**Verslag huishoudelijke elektrische installatie op laagspanning en zeer lage spanning****Algemeen:**

Referentie: 003-20260624-01	Datum controle: 24/06/2026
Keurder: 003

Eigenaar: Onbekend	EAN-code: 541448820069126695
Adres installatie: Pater Ruyffelaertstraat 29, 9700 - Oudenaarde	Nummer teller(s): 1SAG1200174471
Distributienetbeheerder installatie: Fluvius	
Datum uitvoering installatie:	☒ Vóór 01/10/1981 ☐ Tussen 01/10/1981 en 01/06/2020 ☐ Vanaf 01/06/2020
Type:	☒ Wooneenheid ☐ Niet-huishoudelijk ☐ PV ☐ Batterij ☐ Laadpaal

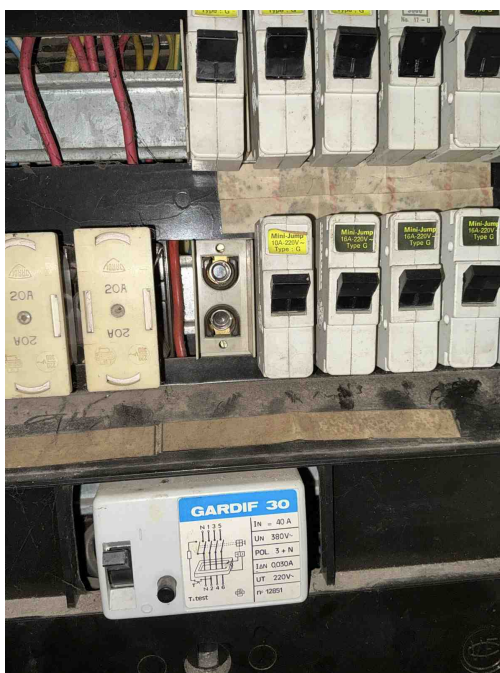
D24 - De differentieelstroombeschermingsinrichtingen die worden geplaatst in huishoudelijke installaties dienen tenminste van het type A te zijn (Boek 1: 5.3.5.3).

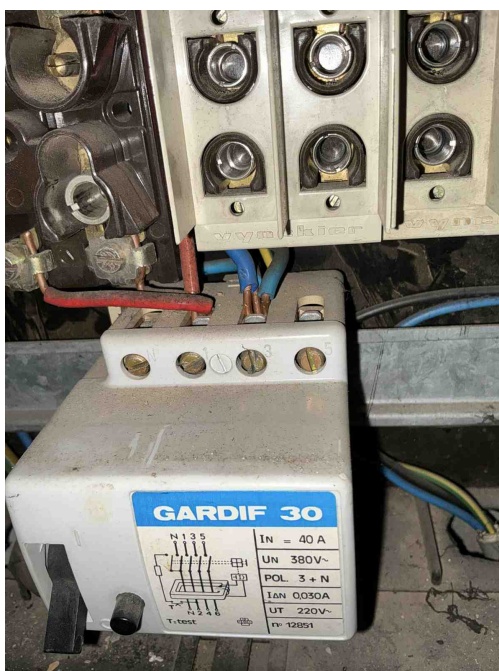
B30 - De houder van de beveiliging in een huishoudelijke ruimte is niet voorzien van aangepaste kalibreerelementen (Boek1: 5.3.5.5).

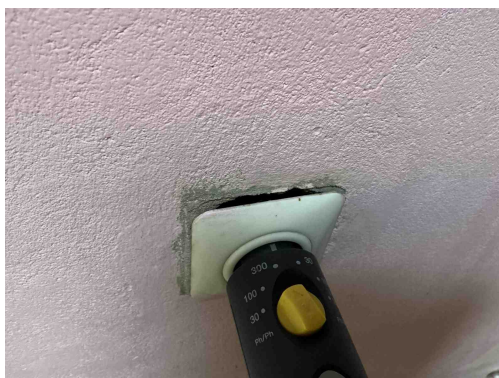
D08 - De nodige markeringen op de beveiligingstoestellen ontbreken of zijn onleesbaar (Boek 1: 5.3.5.5).

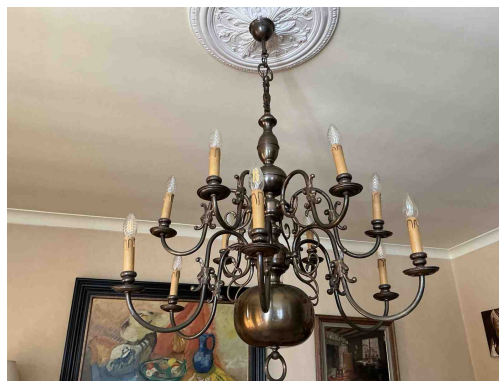
T11 - De contactdozen waarvan de toegekende stroomsterkte maximaal 16A en de toegekende spanning maximaal 250V bedraagt en niet bedoeld zijn voor de voeding van een of meerdere verbruikstoestellen voor een specifiek doel en niet geplaatst zijn in of op schakel- en verdeelborden, beschikken niet of IPXX-D (incl. gemeenschappelijke delen residentieel geheel) (Boek 1: 4.2.2.3/5.3.5.2).

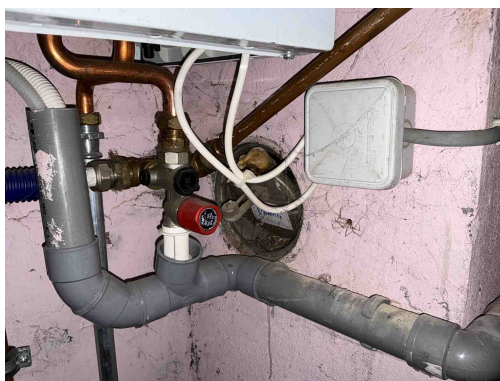
Klasse 0 toestel verboden

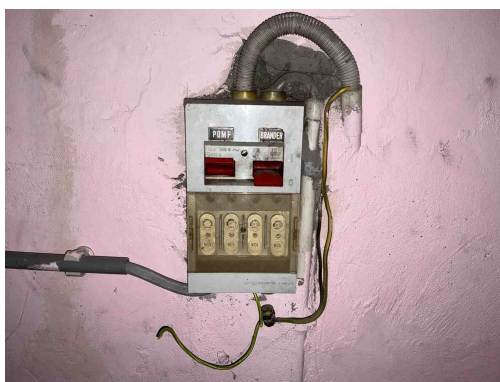
C13 - Onvoldoende bevestiging van de leiding(en) (Boek 1: 5.2.9.5).
